**高浜発電所 原子炉設置変更許可申請
【津波警報が発表されない可能性がある津波への対応に係る
指摘事項への回答について】**

2020年1月21日
関西電力株式会社

審査会合でご提示いただいた論点とご指摘事項（1 / 2）

10/15審査会合にてご提示いただいた論点及び12/12審査会合でのご指摘事項を踏まえ、以下の順序でご説明する。合わせて10/15審査会合からの主な変更点を示す。

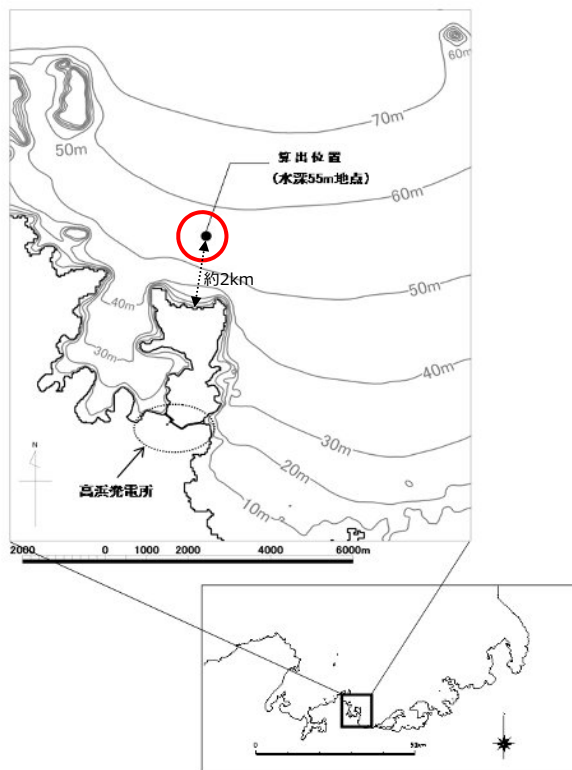
6	<ul style="list-style-type: none"> ・基準津波1及び基準津波2と基準津波3との評価条件の相違への対応要否 	基準津波1及び基準津波2の評価水位は、既許可における評価水位から変更ないが、今回の計算条件を踏まえた評価の要否について説明すること。

14		基準津波の選定プロセスについて、ゲート開の評価の位置付けについても合わせて示すこと。

- 既許可時評価と今回の警報なし津波を比較すると、エリアB (Kinematic、警報なし)の水位が各ポンプ室で最高・最小となるため、基準津波 3として選定する。
- エリアC (Kinematic、警報なし)については、エリアB (Kinematic、警報なし)と水位が同程度であり、3,4号炉循環水ポンプ室及び3,4号炉海水ポンプ室で敷地高さT.P.+3.5mを上回っていることから、基準津波 4として選定する。

【施設影響を踏まえた対策の設定 (4 / 5)】

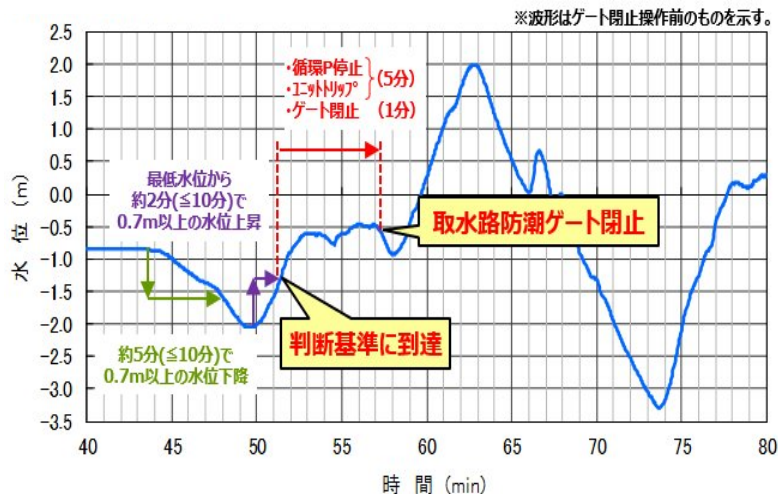
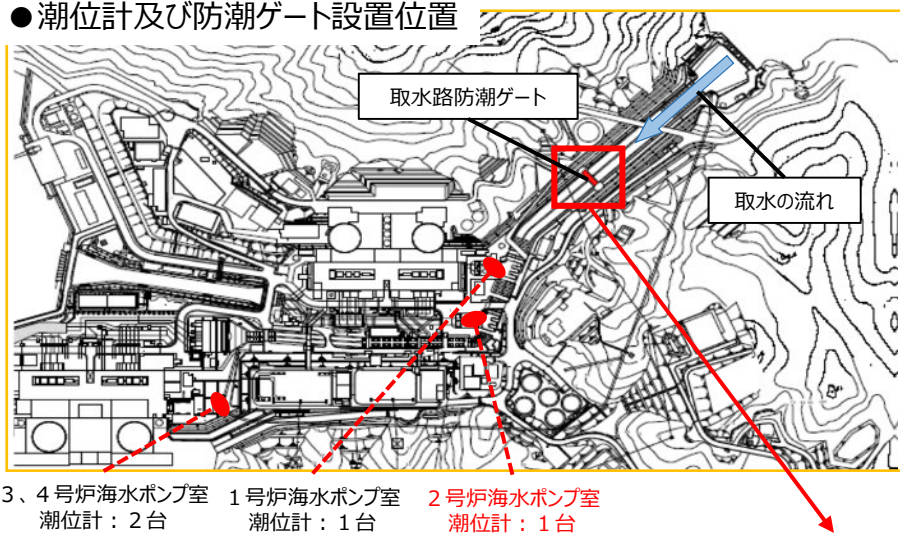
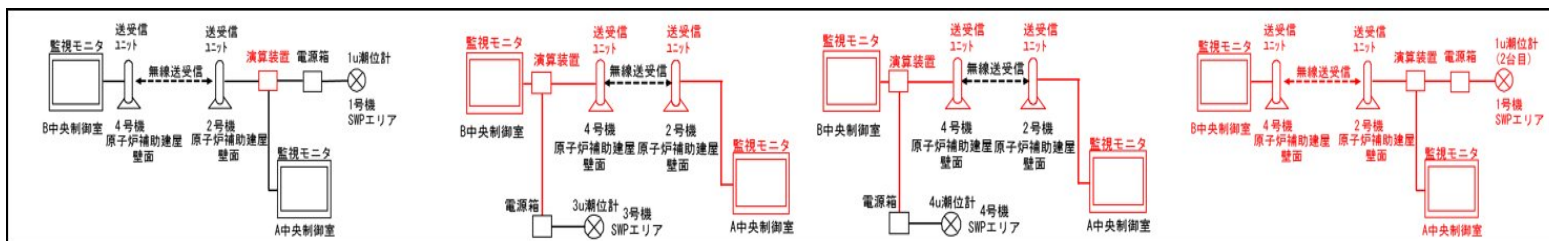
No.	10/15審査会合にてご提示いただいた論点	具体的なご指摘事項	審査会合での状況
1	①設置許可基準規則第5条（津波による損傷の防止）への基準適合上の位置付け <ul style="list-style-type: none"> ・運用が外郭防護、内郭防護、水位低下時の取水性にもたらす効果を踏まえた基準適合上の要否 ・運用のうちトリガーとなる検知に係る設備の基本設計ないし基本的設計方針の記載の要否 	基準津波3について、防潮ゲート閉止を前提に評価しているが、取水性への影響等について、具体的な影響を確認した上で、津波防護対策の妥当性について審議することが必要と考える。したがって、防潮ゲート開の場合の津波シミュレーション結果を示すこと。	12/12 回答済
2	②運用のために必要となる設備の規制基準上の設計方針 <ul style="list-style-type: none"> ・運用における手順、運用のために必要な設備の明確化 ・運用のために必要な設備について、設置許可基準規則の適合条文及び設計方針（特に耐震性、信頼性に係る設計方針） 	運用におけるトリガーとなる津波の検知に係る部分については、既許可の津波警報の発表ではなく、事業者による津波の観測結果に基づく運用となることから、運用に当たっての具体的な手順、運用を成立させるために必要な設備の明確化及び設置許可基準規則への適合性に関する説明について、申請書に記載すべきか検討すること。	
3	③運用の実現可能性 <ul style="list-style-type: none"> ・トリガーの妥当性（設定の根拠及びその網羅性） ・運用の成立性（各手順の所要時間の根拠及び余裕時間の考え方） 	基準津波3の波源として選定した海底地すべりの抽出過程及び選定の際に用いた判断基準と、通常の潮汐とは異なる水位変動との関係を整理して説明すること。	
4		敷地外における津波検知のための対応の要否について説明すること。	
5	④基準津波の策定及び入力津波の設定に係る評価の妥当性 <ul style="list-style-type: none"> ・評価条件に係る既許認可との相違点及びその根拠 	基準津波1、基準津波2及び基準津波3の評価において、前提条件等に差異があるが、この妥当性について説明すること（基準津波3選定の前提としている取水路防潮ゲート開閉条件の保守性（これ以外に検討すべきケースがないか）について説明すること）。

- **通常の潮汐とは異なる潮位変動※1を把握した場合、津波襲来と判断し、循環水ポンプ停止・ユニット停止・取水路防潮ゲート閉止※2の操作を行う。**

※1：潮位計（1号炉海水ポンプ室：1台、2号炉海水ポンプ室：1台、3,4号炉海水ポンプ室：2台）のうち、複数計器の観測潮位が10分以内に0.7m以上上下降し、その後、最低潮位から10分以内に0.7m以上上昇すること、若しくは潮位計のうち、複数計器の観測潮位が10分以内に0.7m以上上昇し、その後、最高潮位から10分以内に0.7m以上下降し、さらに、上昇前の潮位から2分以内に0.1m以上下降すること。

※2：5分後に循環水ポンプ及びユニットを停止、さらに1分後に取水路防潮ゲートを閉止する。

【トリガーの妥当性確認のための検討フロー（1/2）】

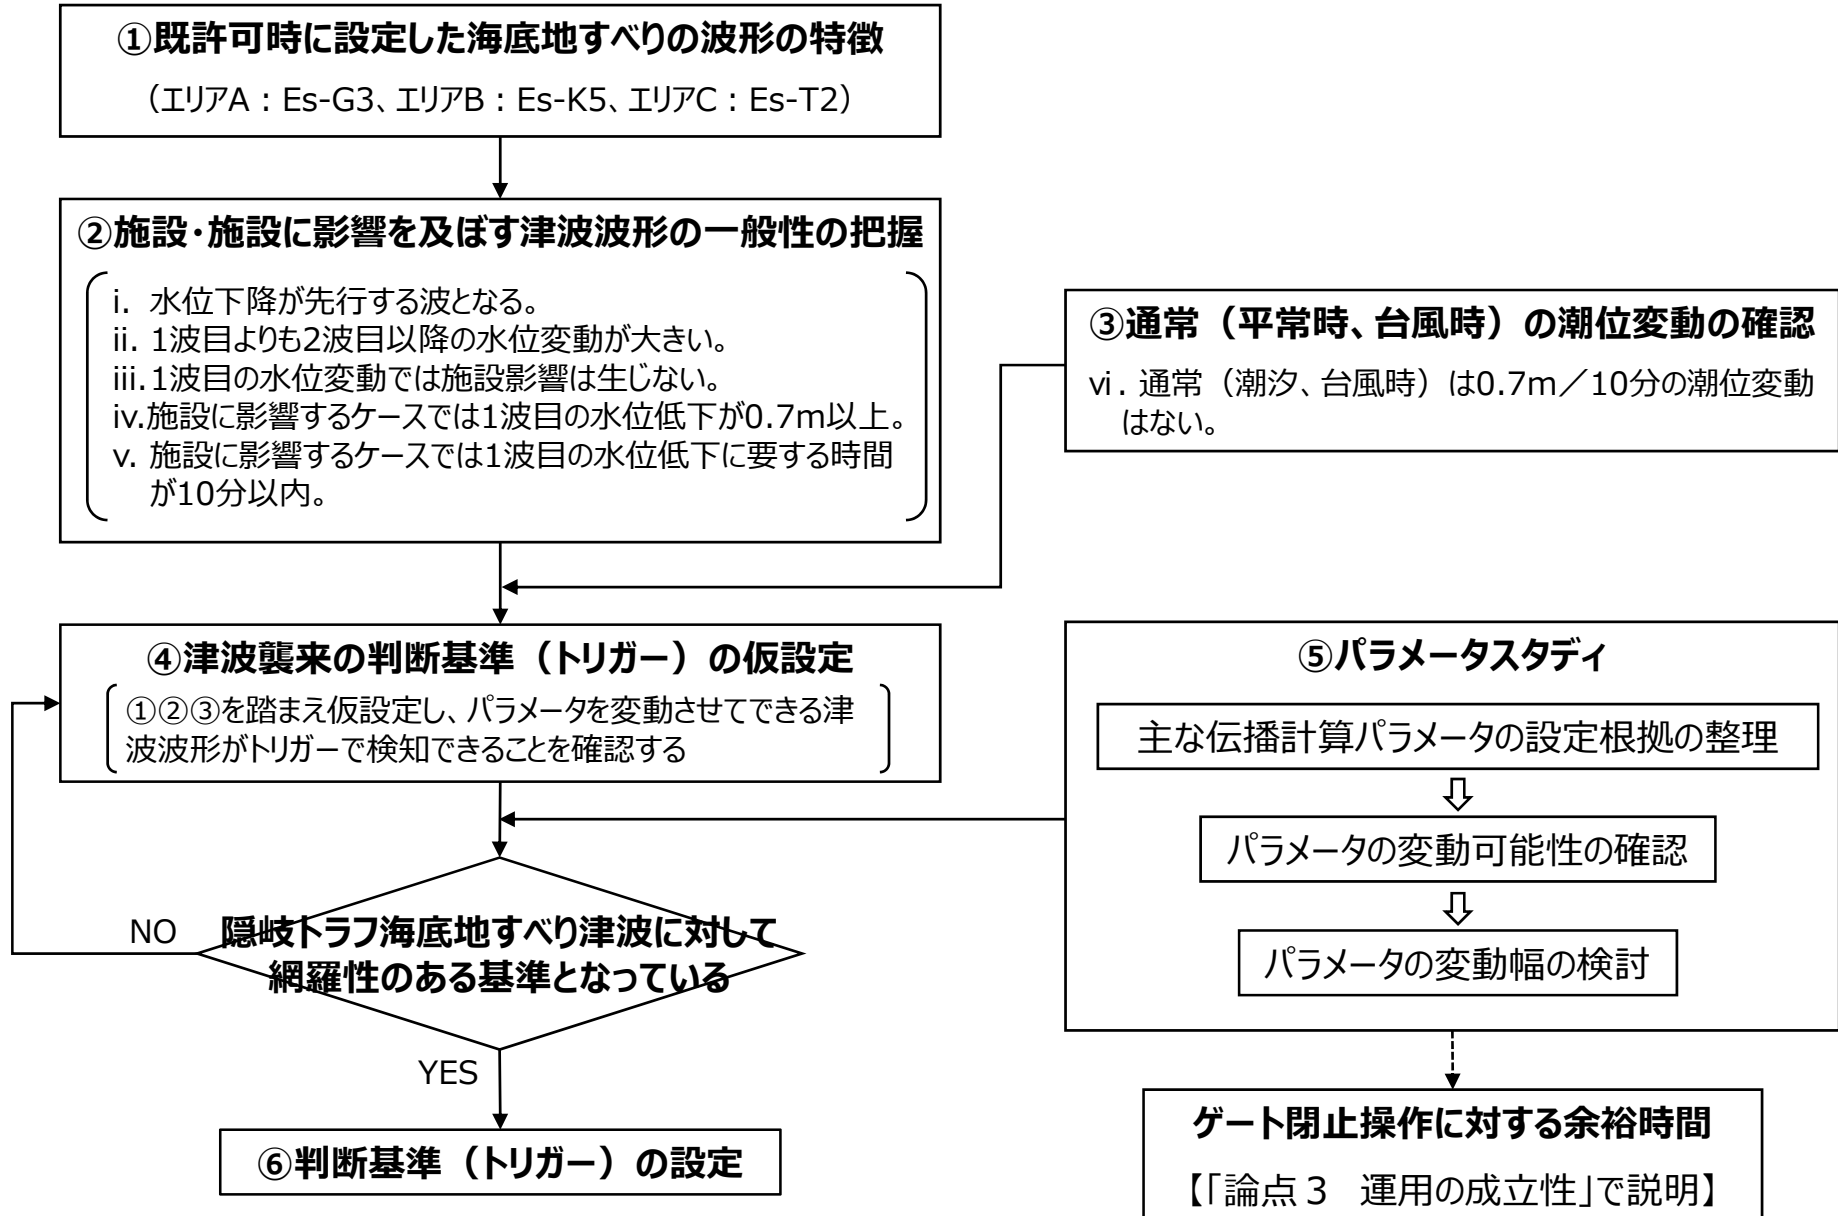
2. 潮位計において津波検知後に取水路防潮ゲートを閉止する対策のトリガー（判断基準）※²の妥当性、網羅性（ご指摘事項No.9,10のご説明含む）

- 本検討においては、施設への影響だけでなく、今回設定した津波襲来の判断基準（トリガー）の妥当性を証明する必要がある。
- よって、隠岐トラフで発生する海底地すべり津波の特徴を確認し、設定した判断基準（トリガー）及び津波防護に係る運用（ゲート閉止操作に対する余裕時間含む）が確実に機能し、津波の襲来に対して施設の安全性を確保できることを検証する。
- 本検討フローは以下のとおりである。
 - 既許可で選定した最大規模の海底地すべりによる津波波形（次項①②）と通常時の潮位変動（次項③）を踏まえてトリガーを設定（次項④）する。
 - 次に、海底地すべりの方向及び津波の周期にも着目したパラメータスタディを実施（次項⑤）して、設定したトリガーの妥当性、網羅性を確認（次項⑥）する。

【運用時間（5 / 6）】

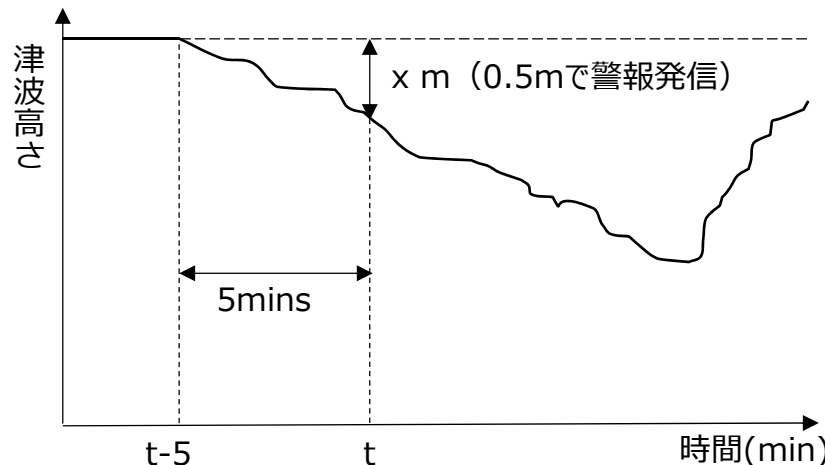
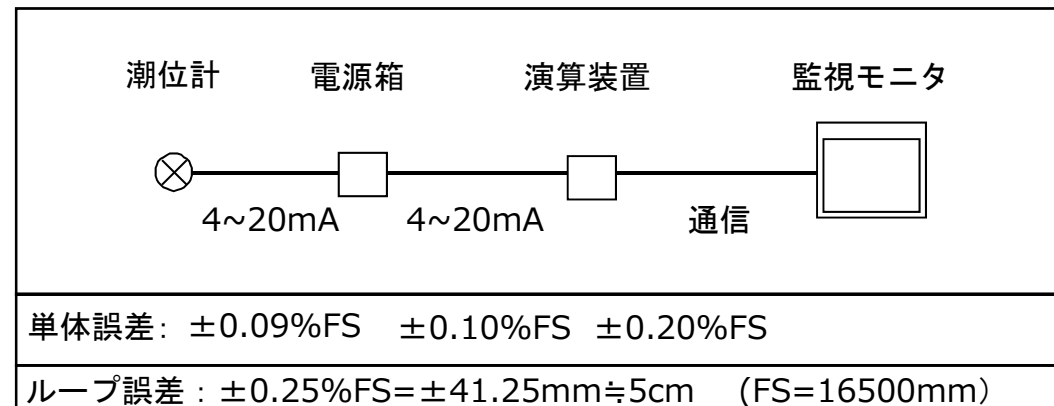
No.	10/15審査会合にてご提示いただいた論点	具体的なご指摘事項（12/12）	審査会合での状況
7	①設置許可基準規則第5条（津波による損傷の防止）への基準適合上の位置付け <ul style="list-style-type: none"> 運用が外郭防護、内郭防護、水位低下時の取水性にもたらす効果を踏まえた基準適合上の要否 運用のうちトリガーとなる検知に係る設備の基本設計ないし基本的設計方針の記載の要否 	潮位計の運用について計器信頼性を踏まえて整理すること。あわせて、設置許可基準規則第12条に対しての条文整理をすること。	本日 回答
8	②運用のために必要となる設備の規制基準上の設計方針 <ul style="list-style-type: none"> 運用における手順、運用のために必要な設備の明確化 運用のために必要な設備について、設置許可基準規則の適合条文及び設計方針（特に耐震性、信頼性に係る設計方針） 	発電所構外での早期検知の設置許可上の位置付けを示すこと。	
9	③運用の実現可能性 <ul style="list-style-type: none"> トリガーの妥当性（設定の根拠及びその網羅性） 運用の成立性（各手順の所要時間の根拠及び余裕時間の考え方） 	初動上げ波を検知する判断基準として「下降が上昇側の潮位から継続すること」とあり、既往の潮位変動を踏まえ、明確な判断基準を検討すること。	
10		判断基準がパラメータスタディの結果を踏まえた施設影響のある津波を網羅的に把握できることを示すこと。	
11		経ヶ岬等の構外検知の候補地に対し、実現性の検討結果を示すこと。	
12	④基準津波の策定及び入力津波の設定に係る評価の妥当性 <ul style="list-style-type: none"> 評価条件に係る既許認可との相違点及びその根拠 基準津波1及び基準津波2と基準津波3との評価条件の相違への対応要否 	津波評価対象とする海底地すべりの選定プロセスについて、既許可と変更がない箇所にはその旨明記すること。	
13		修正モデルにおいても同じ基準津波1, 2が選定される（変更がない）ことを確認すること。

- 潮位計については下記の通りのシステム構成をしており、潮位計のサンプリング周期は約3sである。潮位計の信号については演算装置において計測時点（下図の「t」）の値と5分前の値（「t-5」）を比較し、潮位の変化率を監視モニタに表示する。なお、変化率が0.5mに達した時点で警報発信する。
- 0.5mの水位差が発生した後、0.7mの水位差が発生する前に水位上昇することも考えられるが、情報が発信した時点で潮位変動は集中監視しており、また潮位計のサンプリング周期も約3sであるため、津波襲来の検知が大幅に遅れることはない。
- 各敷地内潮位計の故障時の表示方法については以下の通り
 - ・1号炉海水ポンプ室前：レンジの下限値以下に振り切り
 - ・2号炉海水ポンプ室前：レンジの下限値以下に振り切り
 - ・3, 4号炉海水ポンプ室前：レンジの下限値以下に振り切り
- 潮位計のループ誤差は最大で±約5cmであり、ループ誤差による検知の遅れ時間は最大約30秒であるが、津波襲来の判断基準に到達するまでに、最短でも約5分の対応時間を有しており、これに比べ時間遅れは十分に小さいことから計測誤差による影響はない。
